ZAMAWIAJĄCY  
GMINA TYKOCIN

znak sprawy: RNZ. 271.2.2.2020

## Wyjaśnienie treści Specyfikacji istotnych warunków zamówienia

Na podstawie art. 38 ust. 1 – 2 ustawy z dnia 29 stycznia 2004 r. Prawo zamówień publicznych (Dz.U. z 2019 r. poz. 1843 ze zm.) Zamawiający udostępnia treść zapytań do treści Specyfikacji istotnych warunków zamówienia (Siwz) znak: RIŚ. 271.2.2.2020 z października 2020 r. na zadanie pn.: **Przebudowa i zmiana sposobu użytkowania budynku przedszkola na żłobek** oraz udziela wyjaśnień:

### **Zał. projekt budowlany – rzut parteru**

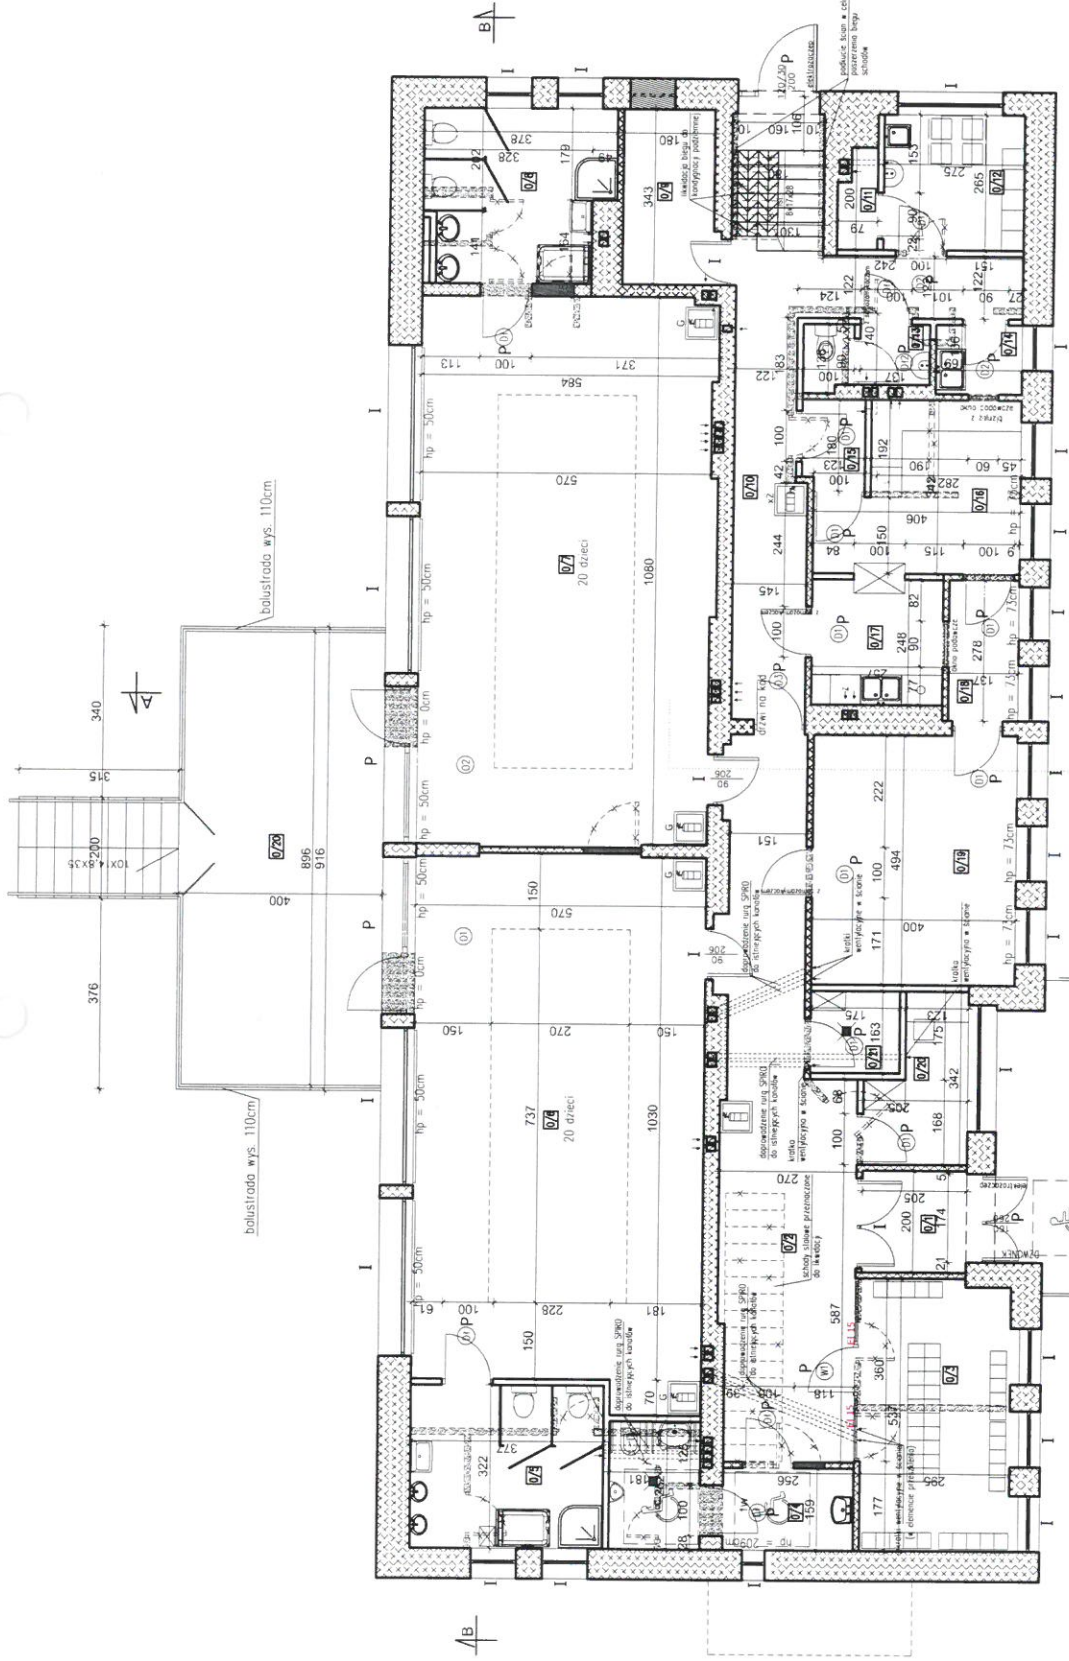
**Pytanie 2:** proszę o zamieszczenie na stronie internetowej poprawnych rysunków projektu wykonawczego. Aktualnie na stronie Urzędu zamieszczone są różne wersje wykonania zamówienia, dotyczy robót branży budowlanej.

**Pytanie 15:** przedmiar robót nie uwzględnia poszerzenia ciągów komunikacji przy pomieszczeniach 0/11, 0/12, 0/13, 0/15.

**Pytanie 16:** przedmiar robót dla pom. 07 i 08 wskazuje na konieczność wykucia podokienników betonowych z lastryko. Brak informacji czy w miejsce po wykutych podokiennikach, należy wbudować nowe. Proszę o informacje odnośnie pozostawienia ewentualnie wymianie na nowe podokienników w całym budynku.

**Odp.:** Zamawiający zamieszcza rzut parteru w załączeniu do niniejszego dokumentu.

**Odp.:** proszę o uwzględnienie tego zakresu prac.

**Odp.:** wykucie podokienników dotyczy okna w pom. 0/7 i 0/6 w miejscu okien mają być zamontowane drzwi balkonowe na taras.
